## AVIS IRSN N° 2021-00192

**Objet :** REP - EDF - Réacteur n° 2 de la centrale nucléaire de Golfech - INB 142  
**Inétanchéité du clapet assurant le premier isolement entre le circuit primaire et la voie A du circuit de réfrigération du réacteur à l'arrêt.**

**Réf. :** Saisine ASN/Division de Bordeaux – CODEP-BDX-2021-055667 du 26 novembre 2021.

*Schéma simplifié de la liaison entre la voie A du circuit RRA et le circuit RCP*

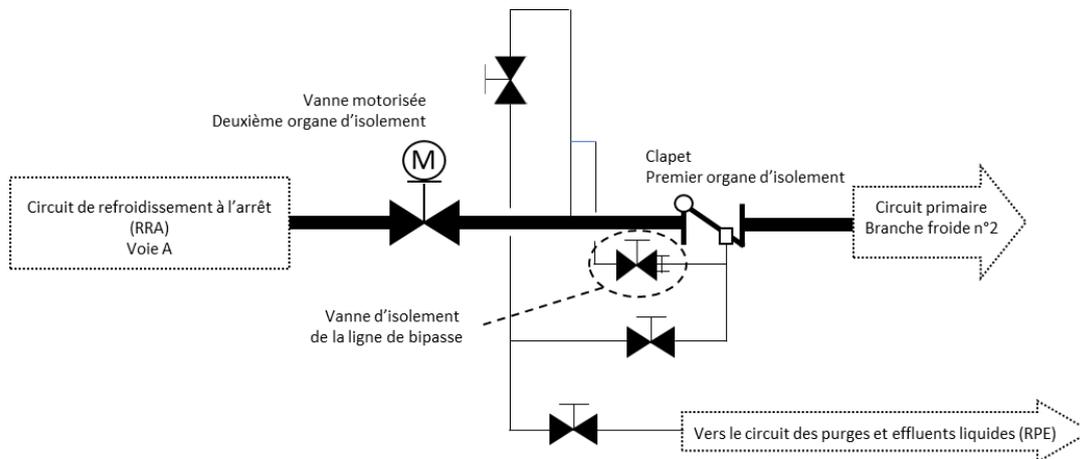
Lors de la réalisation de cet essai périodique sur la voie A du circuit RRA pendant le redémarrage du réacteur, EDF a constaté une inétanchéité du clapet qui assure le premier isolement entre le circuit RCP et la voie A du circuit RRA<sup>7</sup>.

Une de ces méthodes est basée sur la variation du débit de décharge du circuit RCV lors de la dépressurisation du circuit RRA à la fin de l'essai. L'IRSN estime que cette méthode ne permet pas d'obtenir une évaluation fiable du débit, notamment parce que l'estimation du débit de fuite est réalisée sur une partie non linéaire de la montée en pression du circuit RRA lors de l'essai.

L'autre méthode d'évaluation du débit de fuite s'appuie sur la compressibilité de l'eau. L'IRSN souligne que la valeur du coefficient de compressibilité de l'eau considéré par EDF ne correspond pas aux conditions de réalisation de l'essai. Avec une valeur de ce coefficient corrigée, l'IRSN a obtenu un débit de fuite plus élevé. **Toutefois, l'IRSN estime que cette réévaluation à la hausse ne remet pas en cause la capacité du circuit RCV à compenser une fuite qui serait générée par une inétanchéité de la vanne assurant le deuxième isolement.**

Les mesures compensatoires prévues par EDF reposent uniquement sur la surveillance de la pression de la voie A du circuit RRA. À cet égard, l'IRSN souligne que le délai d'amorçage du repli en cas de défaillance du capteur mesurant cette pression, d'une durée de cinq jours, est trop long. En effet, étant donné l'absence de redondance de ce capteur, **aucune surveillance ne serait possible sur cette période. À cet égard, au cours de l'expertise, EDF s'est engagé à installer un second capteur de pression.**

Enfin, en complément de la surveillance de la pression du circuit RRA, afin de détecter une fuite éventuelle sur la vanne assurant le second isolement, l'IRSN souligne l'importance de la surveillance de la température dans le bras mort entre le clapet et la vanne. En effet, l'augmentation de température dans le bras mort serait révélatrice d'un écoulement continu de fluide primaire du circuit RCP vers le circuit RRA et donc d'une fuite de cette vanne. **À cet égard, au cours de l'expertise, EDF s'est engagé à mettre en œuvre un suivi renforcé de la température du circuit RRA en amont et en aval de la vanne de second isolement.**

Pour ce qui concerne la vérification au titre du chapitre IX des RGE de l'étanchéité de l'isolement entre les circuits RRA et RCP, **l'IRSN considère que le respect de l'exigence du chapitre IX relative à l'étanchéité de l'isolement du circuit RRA par rapport au circuit primaire repose sur l'étanchéité de chacun des deux organes assurant cet isolement conformément aux prescriptions de la règle d'EP du système RRA actuellement en vigueur.**

Néanmoins, pour la situation particulière faisant l'objet de la présente expertise, compte tenu des mesures compensatoires proposées par EDF, **l'IRSN considère acceptable du point de vue de la sûreté l'exploitation du réacteur n° 2 du CNPE de Golfech pour un cycle avec le premier organe d'isolement, situé entre le circuit RCP et la voie A du RRA, non étanche.**
